Avis de l'hydrogéologue agréée

Concernant l'alimentation en eau souterraine

Ouvrage de captage 02934X0047/F

Du camping de la Musardière

Figure II-5 : vue de l'enclos et du regard d'accès aux pompes

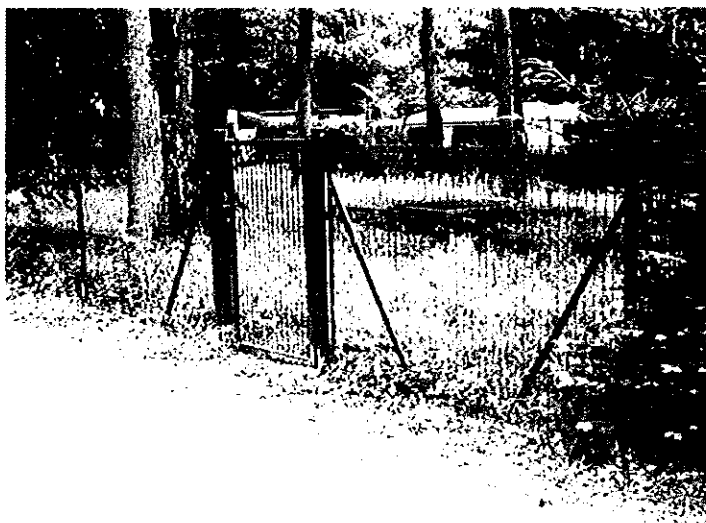
L'enclos est boisé par des chênes, et bien entretenu. La clôture est en bon état.

La chambre des vannes et des pompes est semi enterrée, c'est un édifice en parpaing large de 2,40 m, et profond de 2,60m. le regard d'entrée est simplement clos par une plaque de tôle.

Ces photos montrent que l'état de la chambre est peu compatible avec les impératifs sanitaires.

2. Afin de limiter les risques de contamination de l'eau captée par les eaux de pluie qui pourraient rejoindre la chambre de vannes et de pompes : vérifier l'étanchéité de la chambre, la nettoyer et poser un capot aux normes, cadénassé, avec fermeture « à chicanes » et muni des aérations nécessaires.

Figure II-6 : coupe de la chambre des vannes

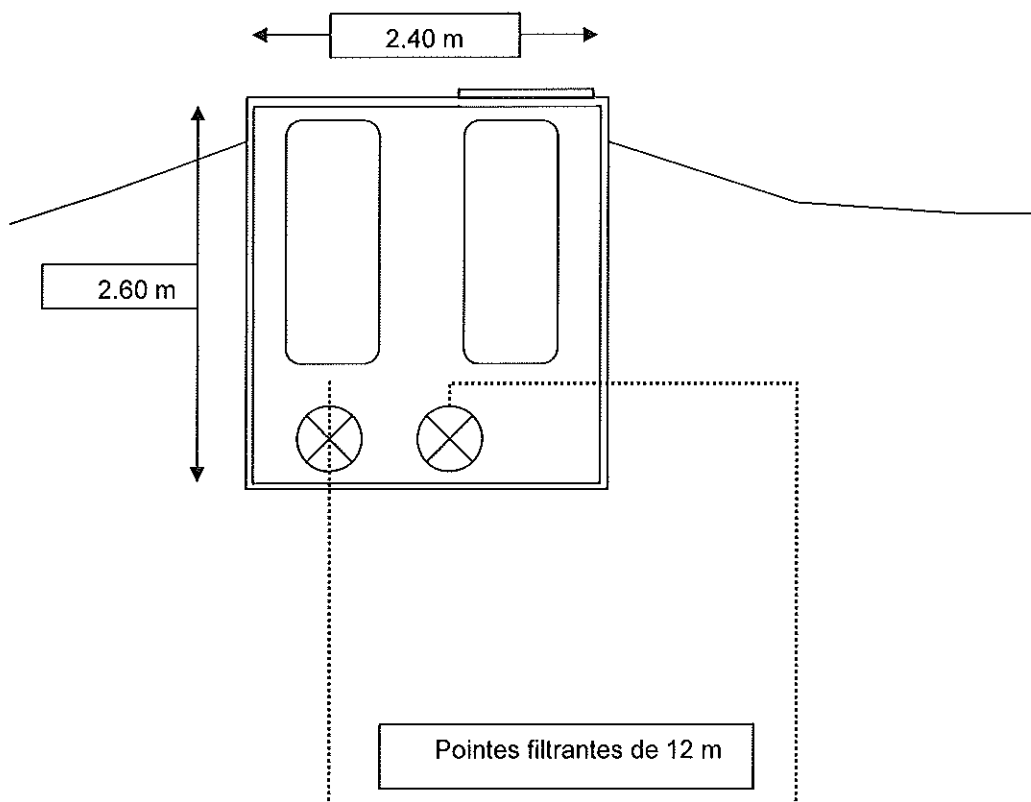
En dehors de cette chambre maçonnée, deux pointes filtrantes, vraisemblablement de profondeur 12 m, sont situées à une distance de 1 m.

Figure V-1 : environnement du camping

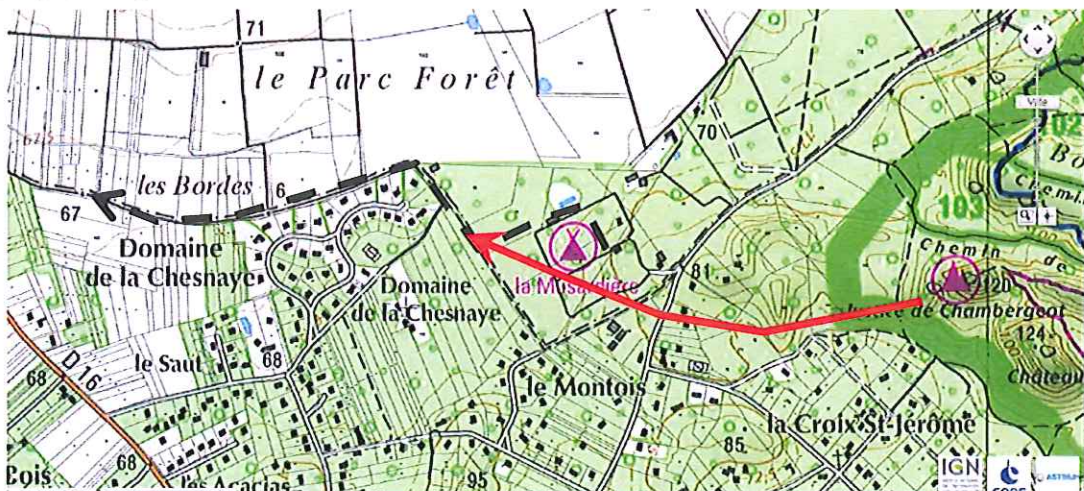
La carte IGN montre cependant qu'il existe un certain nombre d'habitations situées au-dessus du captage, le long du chemin des Grandes Vallées lieu-dit le Montois.

Ces habitations doivent être raccordées à l'assainissement collectif, comme le camping, dont la canalisation est indiquée en pointillé sur la figure précédente. Le sens d'écoulement de la nappe est indiqué par une flèche rouge.

Cependant, je souhaite que le syndicat d'assainissement, et son fermier soient prévenus officiellement de la présence de ce captage, et que toutes dispositions soient prises pour ne pas dégrader la situation de l'assainissement.

PPR en rouge feuille 0000G de Milly la Forêt 59 ; 60 ; 93 ; 96

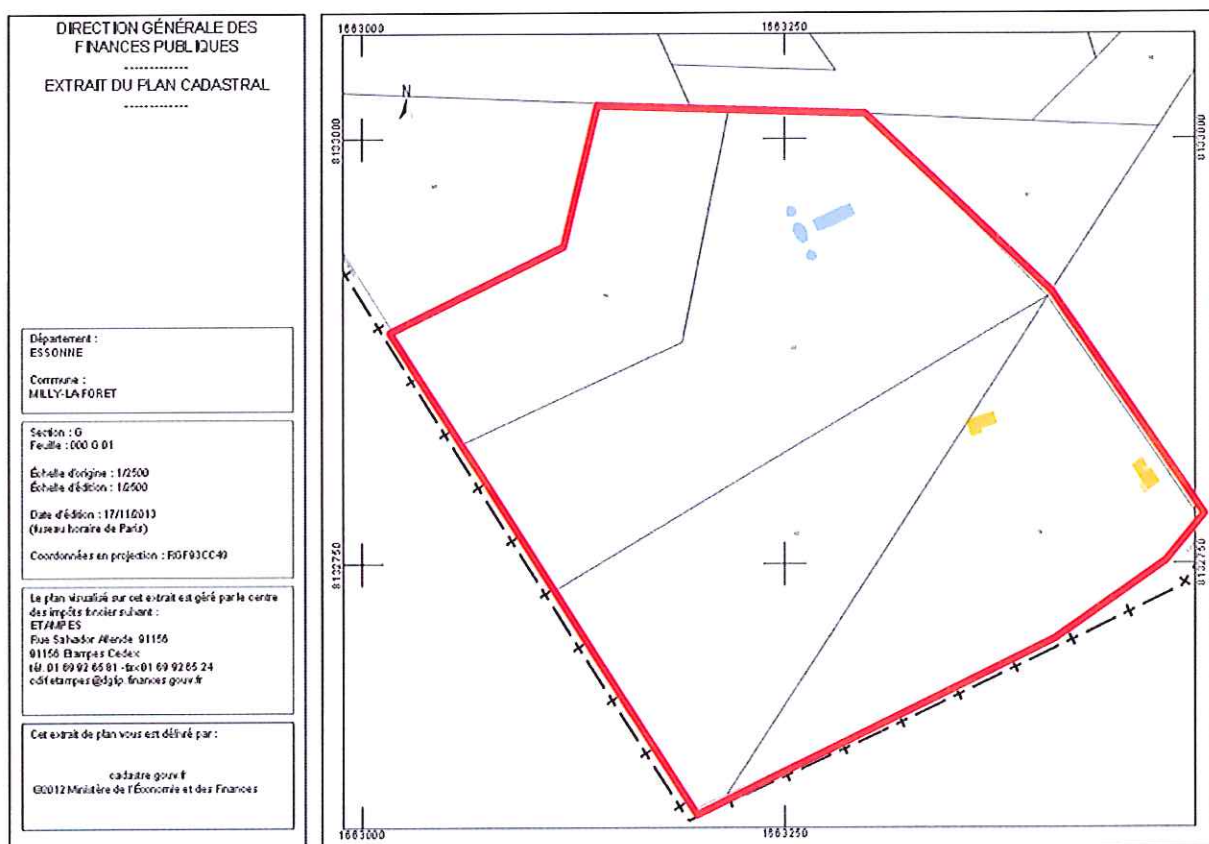
Le périmètre rapproché est circonscrit au camping et à l'ensemble des parcelles appartenant à l'exploitant. Ce sont les parcelles 0000 G01 59 ; 0000 G01 60 ; 0000 G01 93 , 0000 G01 96 du cadastre de Milly la Forêt.

Dans ce périmètre sont interdits :

1. La modification de l'assainissement : aucun dispositif d'assainissement individuel et par infiltration n'est autorisé,
2. Le revêtement des voies d'accès, et l'étanchement des parcelles actuellement naturelles,
3. Le creusement de fosses et de carrières,
4. Le dépôt d'ordures ménagères : l'aire de collecte située à l'entrée du camping doit être propre, étanche et exempte de tous jus et débris organiques.
5. Le stockage d'hydrocarbures au-delà des besoins du camping et de l'exploitant : les cuves doivent être installées sur une aire de rétention étanche, et aux normes
6. Le défrichement est interdit : le boisement doit être conservé et entretenu.
7. L'épandage de produits phytosanitaires, et d'engrais, le lavage des voitures et des caravanes avec des produits est interdit, et l'information est répercutée auprès des résidents et des usagers du camping.
